Rapport de contrôle d'installations électriques à basse et à très basse tension

RÉF. 31/2024/76057/01:1

DATE DU CONTRÔLE 27/08/2024 (15:15 - 15:46) AGENT VISITEUR Anthony Senni
 ADRESSE DU CONTRÔLE rue de la Brasserie 26 - 7100 La Louvière TYPE DE CONTRÔLE Visite de contrôle vente ancienne installation (8.4.2)

Croquis de position élémentaire et descriptif sommaire des tableaux

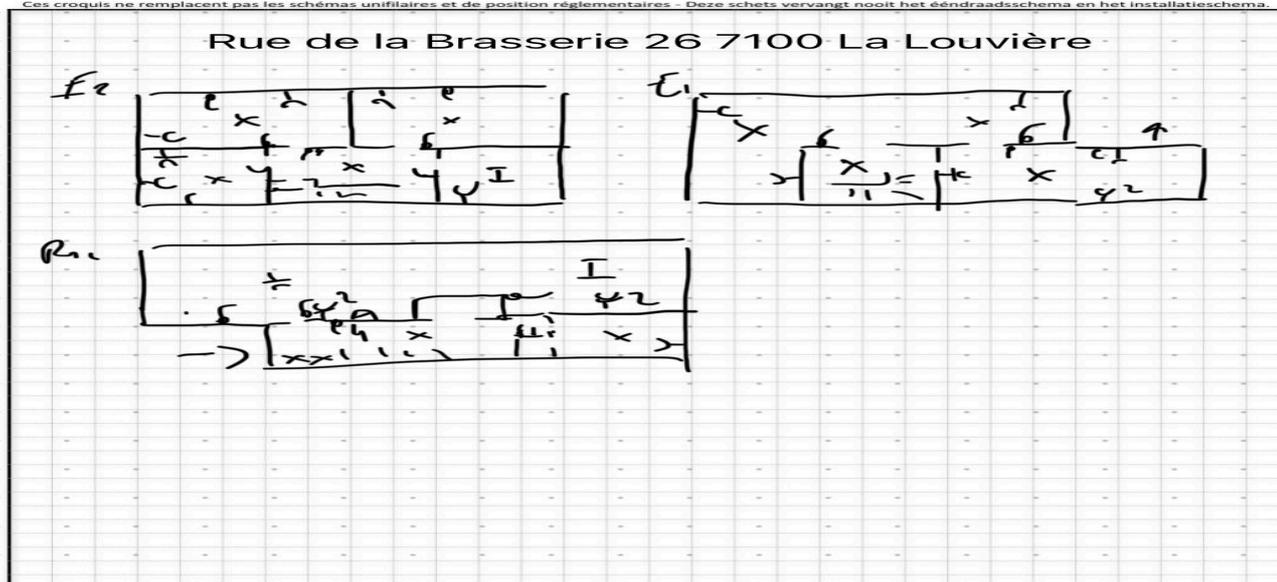
Le ou les socles de prise en défaut sont localisés dans le bureau de l'étage
